## 改善箇所説明図

エンジン制御コンピュータ

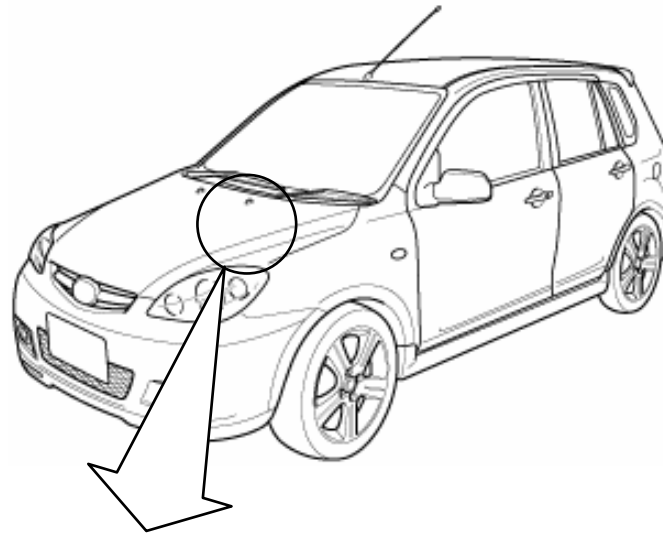
### 基準不適合発生箇所

エンジン制御コンピュータのアイドリング回転数制御プログラムが不適切なため、高外気温下でエアコンを作動させ、一定車速で高速走行を継続した場合、アクセルペダルを戻してもエンジン回転が下がりにくくなることがある。そのため、ブレーキ倍力装置に供給される負圧が不足し、最悪の場合、ブレーキ操作を繰り返し行くと、制動力が低下するおそれがある。

### 改善の内容

全車両、エンジン制御コンピュータのプログラムを書き替える。

識別：左リヤ・ドア・ロア・ヒンジ取付けボルト（下側）の頭に黄色ペイントを塗布する。
